Относно: Обществено обсъждане на проект за Подробен устройствен план (ПУП) на Парк „Борисова градина" – писмено становище.

Обръщам се към Вас във връзка с публикувания преработен Проект за подробен устройствен план – план за парк и градина по чл. 62, ал. 1 от ЗУТ на м. Парк „Борисова градина" на интернет-страницата на Направление „ Градско планиране и развитие" на Столична община (https://nag.sofia.bg/SearchDevelopmentPlans/Info/1058?fbclid=IwY2xjawSOU61leHRuA2FlbQIxMABicmlkETA2Yk1VblhrNFVyOXFheHEwc3J0YwZhcHBfaWQQMjIyMDM5MTc4ODIwMDg5MgABHrYY7QJpCk3MyYZMA7IL02v_FmkuhChPC24AUwkjd8ga2ud3qrxo9NEiHfTu_aem_uVGpY7n7KLBX_JatrYB1Dw) във връзка с предоставената възможност отново да изразя мнението и становището си по проекта.

Прилагам схема от проекта от 2019 г., както и снимки с илюстративен характер.

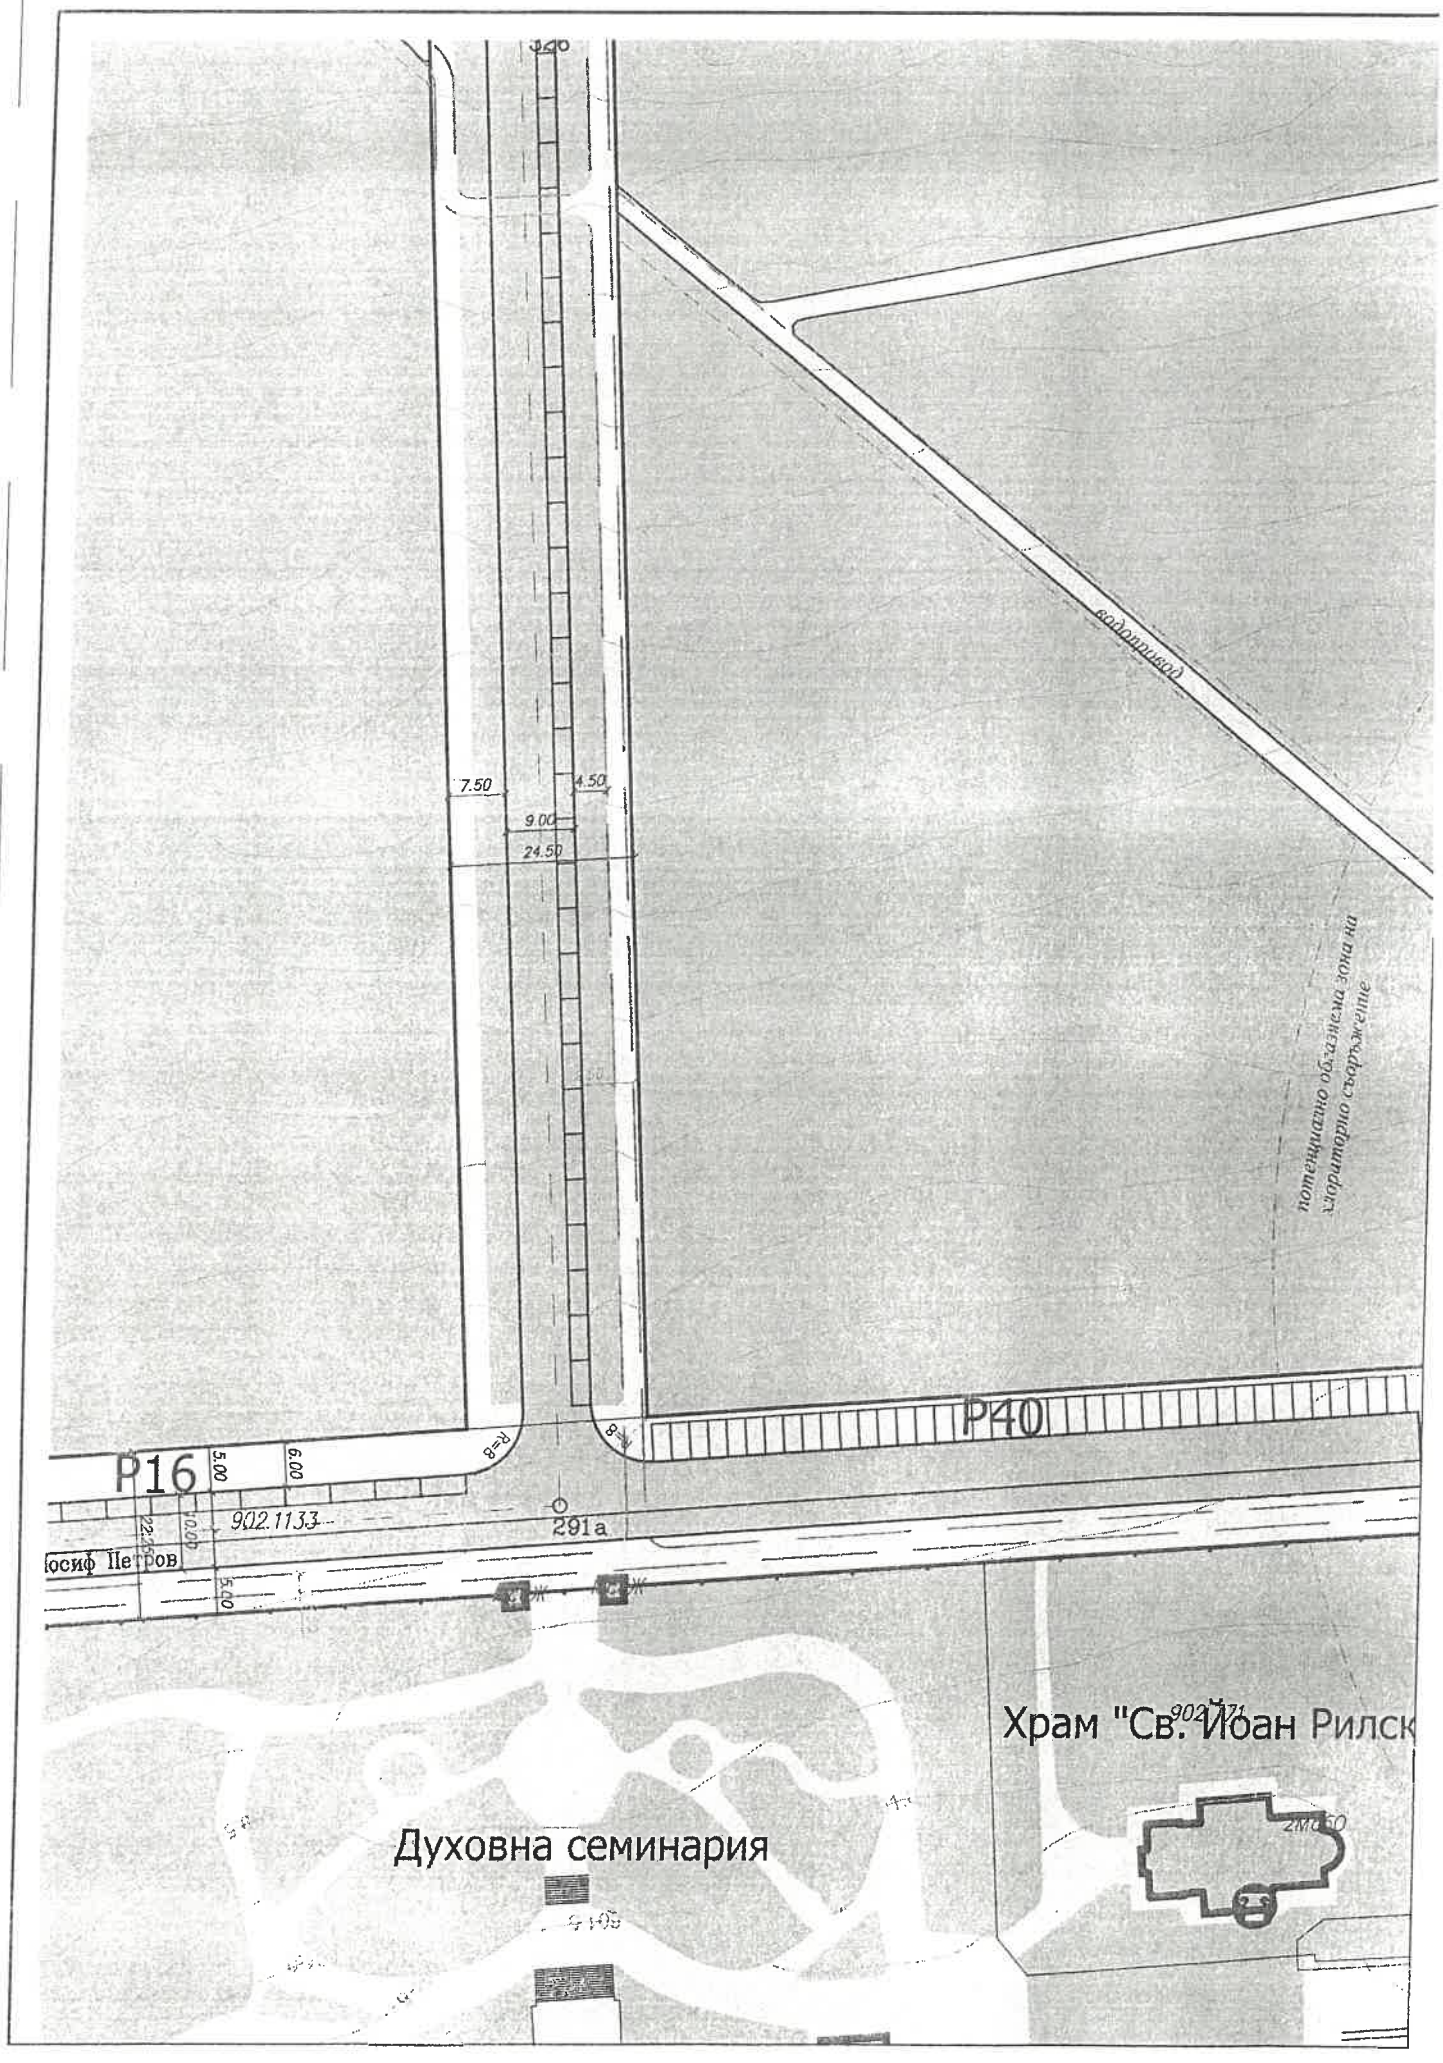
„Симеоновско шосе“. Става дума за натоварен столичен булевард, който „разсича“ (цитатът е от първоначалния конкурсен проект за ПУП на „Ковачев архитекти“) „Борисовата градина“ на две.
Предвидените точки за пресичане на „Симеоновско шосе“ са крайно недостатъчни. Участък с дължина 700 м между бул. „Яворов“ и бул. „Никола Габровски“ е без възможност за пресичане.
В предишния вариант на проекта от 2019 г. във въпросния участък на „Симеоновско шосе“, там където се пресича от алеята, свързваща телевизионната кула с бъдещата площадка за екстремно колоездене при „Софияленд“, имаше предвиден пешеходен надлез. Във вариантите на проекта за ПУП от 2022 г. насам въпросният пешеходен надлез е изчезнал!
Както отбелязват „Ковачев архитекти“ на стр. 57 от обяснителната записка, „Южната и югозападната част на парка е слабо използвана, наличието на две реки възпрепятства достъпа, липсват мостове“. На поредното представяне на проекта за ПУП на 28.05.2026 г. арх. Ковачев специално наблегна върхе необходимостта от по-добра свързаност между отделните части на Борисовата градина.

Ако човек е тръгнал примерно от Лозенец за Слатина, пеша или с колело, може да заобиколи през светофара на Семинарията, но, особено ако бърза, отклонението не е малко. Поради тази причина хората често пресичат точно там, където беше предвидена пасарелка, дори на това място оградата от южната страна на шосето е изкъртена. Там обаче, точно до големия завой, където видимостта не е добра, е опасно. Булевардът е широк, колите карат бързо, дори понякога не успяват да вземат завоя, както се случи на 1 юни https://blitz.bg/katastrofi/frenska-kola-se-razmaza-na-simeonovsko-shose-v-sofiya-chovek-lezhi-na-trotoara-snimki_news1154744.html
Нима трябва някой да загине, за да се направи нормално място за пресичане там, където и без това се пресича? Толкова ли е сложно?

Вярвам, че здравият разум ще надделее и в проекта ще бъде върната пешеходната пасарелка при големия завой на Симеоновско шосе!
